STUDER

Service Information

A710 Modifications

SI 106/87 D/E

Fig. 2.3

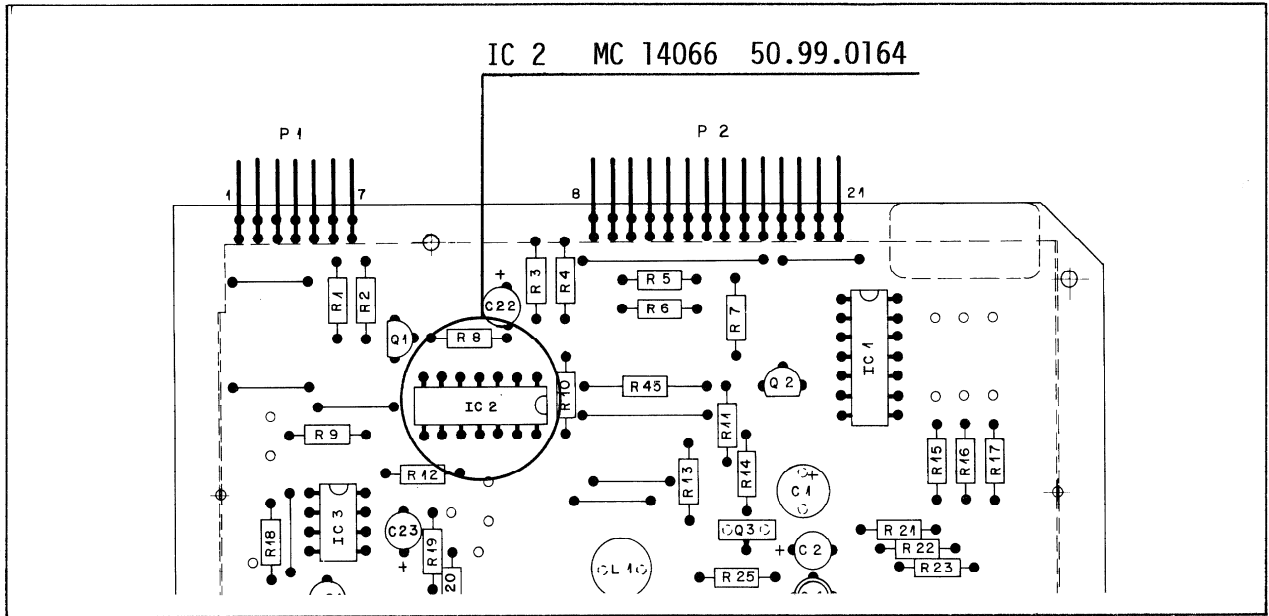
If disturbing clicks occur, an improvement can be achieved when IC 2 on the oscillator PCB 1.710.480 is replaced. It should be an IC from Motorola (see fig. 2.3).

Falls störende Knacksgeräusche auftreten, kann durch Ersetzen von IC 2 auf dem Oszillator PCB 1.710.480 eine Verbesserung erreicht werden. Es soll ein IC von Motorola sein (siehe Fig. 2.3).

Fig. 2.4

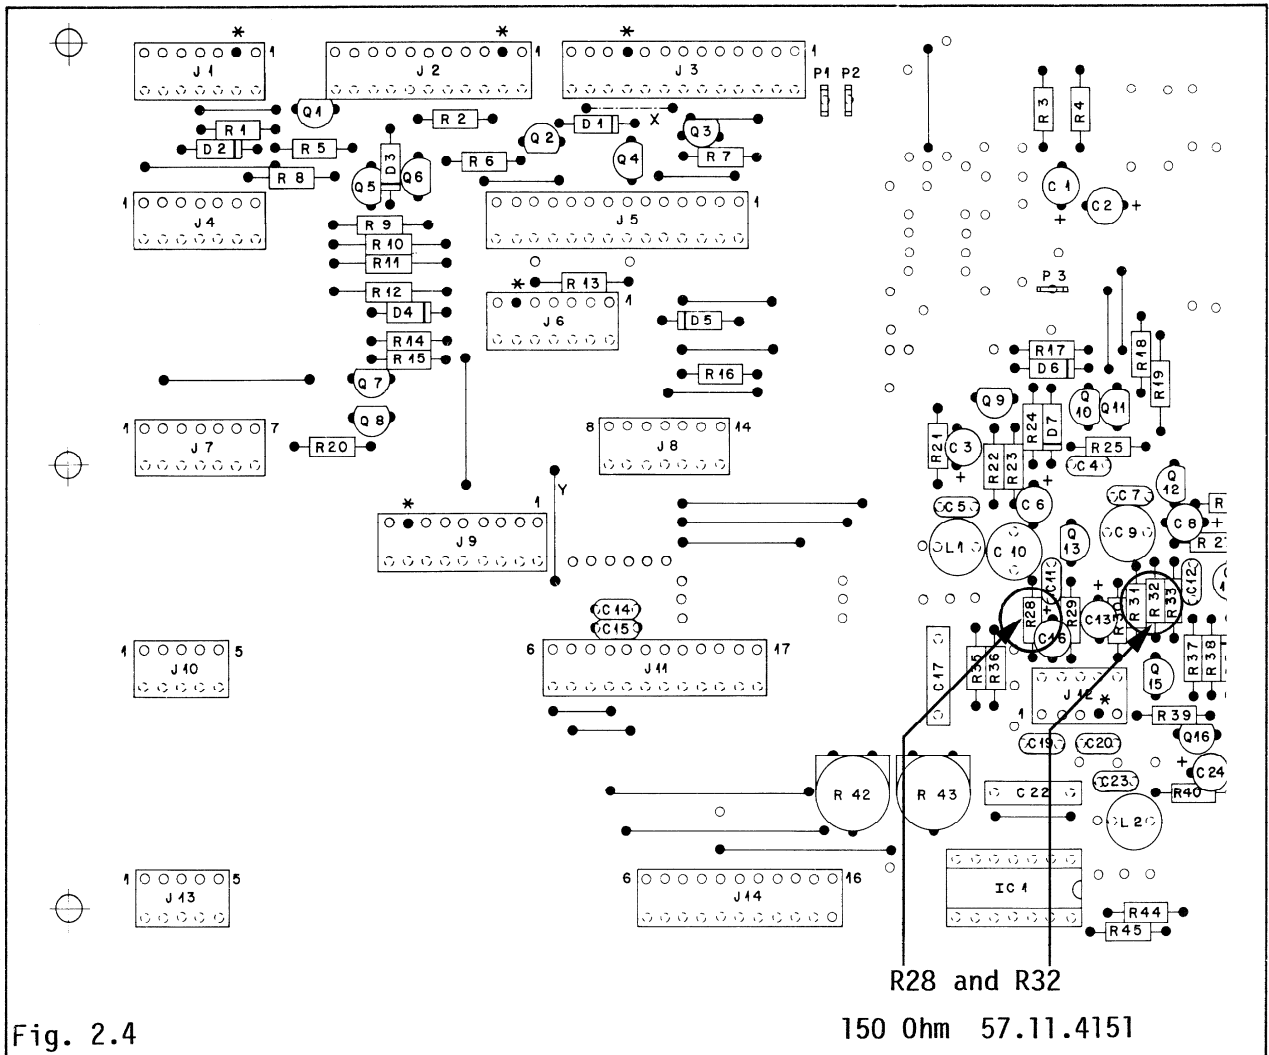
With a decrease of the resistors R28 and R30 on the Interconnection board 1.710.473 an improvement can be achieved (see fig. 2.4).

- R28 180 Ohm changes to 150 Ohm
- R30 180 Ohm changes to 150 Ohm

Durch Verkleinern der Widerstände R28 und R30 auf dem Interconnection PCB 1.710.473 kann eine Verbesserung erzielt werden (siehe Fig. 2.4)

- R28 180 Ohm ändert auf 150 Ohm
- R30 180 Ohm ändert auf 150 Ohm

Fig. 2.5

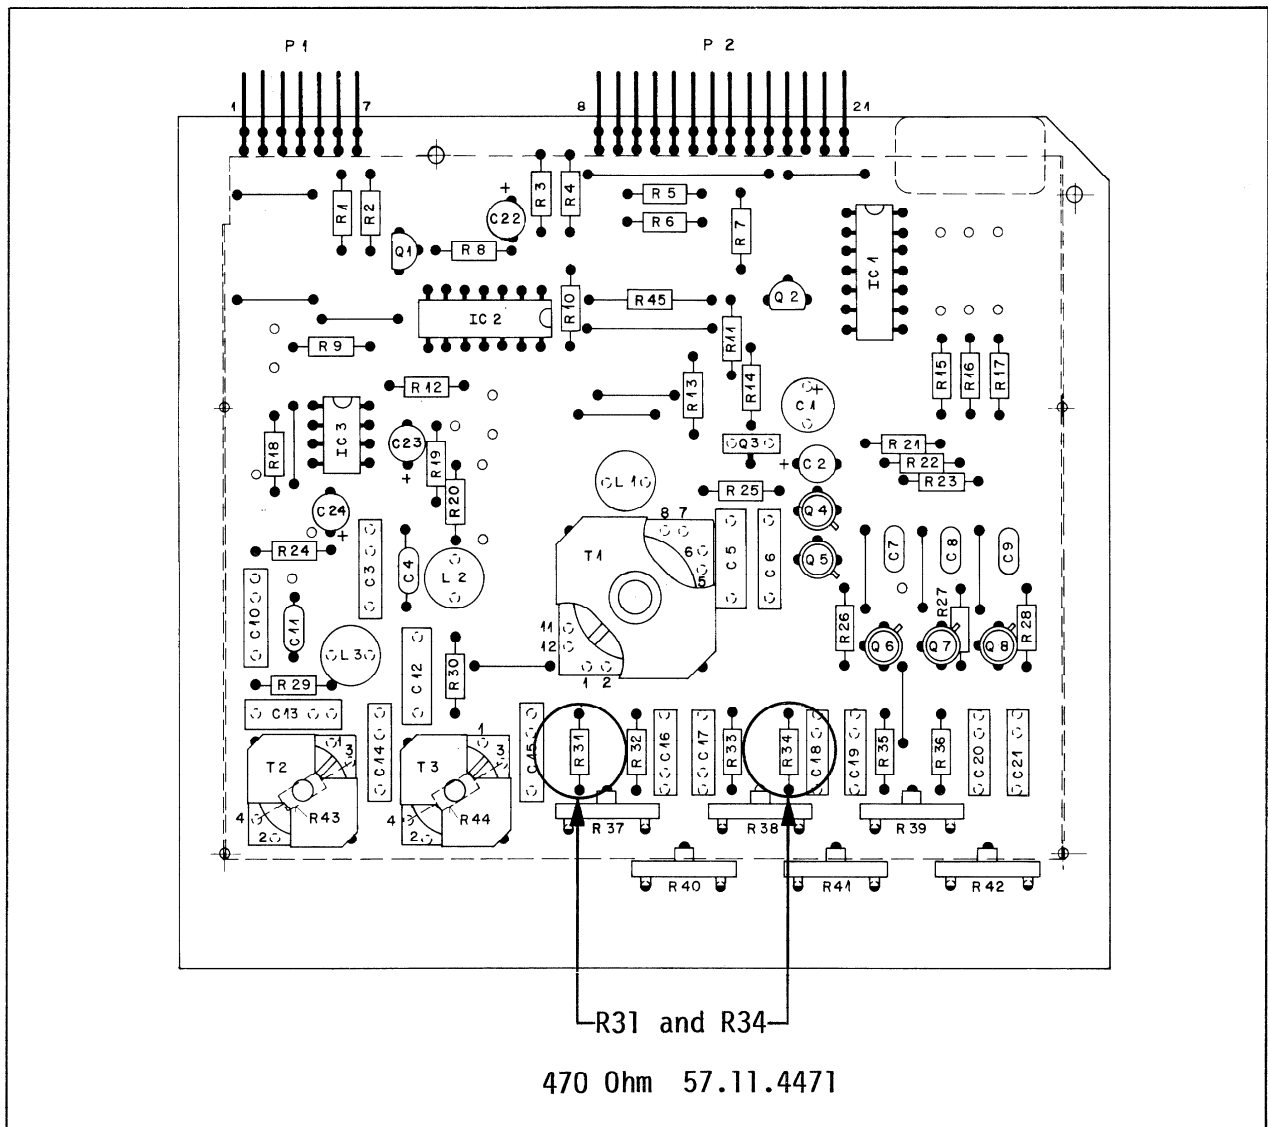
For certain types of cassette the range for bias adjustment may be too small. With a decrease of the resistors R31 and R34 on the oscillator PCB 1.710.480 an improvement can be achieved (see fig. 2.5).

- R31 1 kOhm changes to 470 Ohm
- R34 1 kOhm changes to 470 Ohm

Bei Verwendung gewisser Kassettentypen kann es vorkommen, dass der Bias-Einstellbereich zu klein ist. Durch Verkleinerung der Widerstände R31 und R34 auf dem Oszillator PCB 1.710.480 kann eine Verbesserung erzielt werden (siehe Fig. 2.5).

- R31 1 kOhm ändert auf 470 Ohm
- R34 1 kOhm ändert auf 470 Ohm
